古寧頭水資源回收中心水環境改善計畫

整體計畫工作計畫書

「全國水環境改善計畫」第五批次提報案件南區共學營會議

古寧頭水資源回收中心水環境改善計畫審查意見回覆表

圖 4-2 新設水資源回收中心銜接既有污水系統示意圖

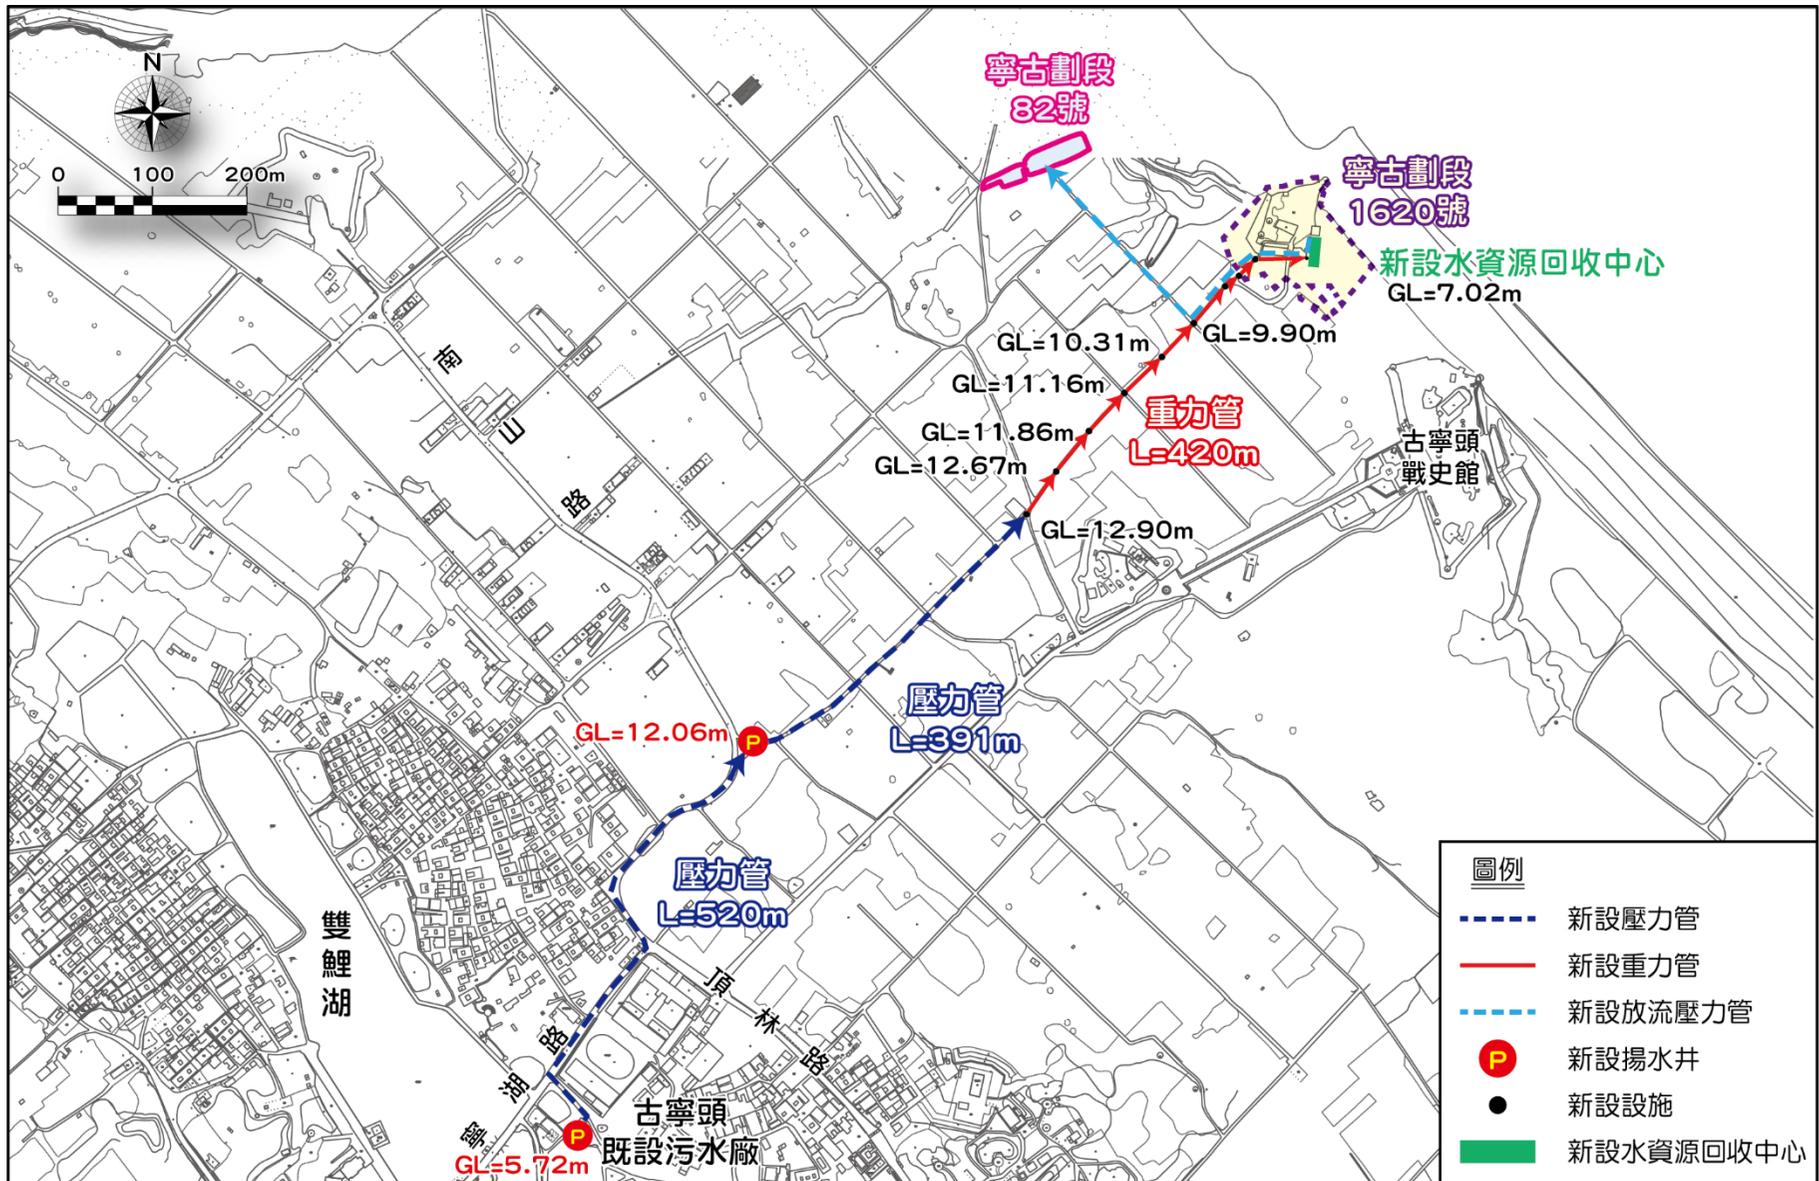
項次	審查意見	回覆說明
21	本案水資源回收中心設計作業已於前批次補助經費辦理，相關設計成果備查在案，本批次無法再補助水資中心設計費，須請縣府自籌經費或採用原設計成果。	遵照辦理。
22	水資中心預計使用營區內既有建物作為操作機房，建議標繪該既有建物與新設水資源回收中心配置相對位置。	已補充標繪既有建物與新設水資源回收中心配置相對位置，詳圖 4-3(P.19)。
23	新設污水管線工程建議補充地面高程資料，以檢核壓力管與重力管配置是否適當。	已補充，詳圖 4-2(P.18)。
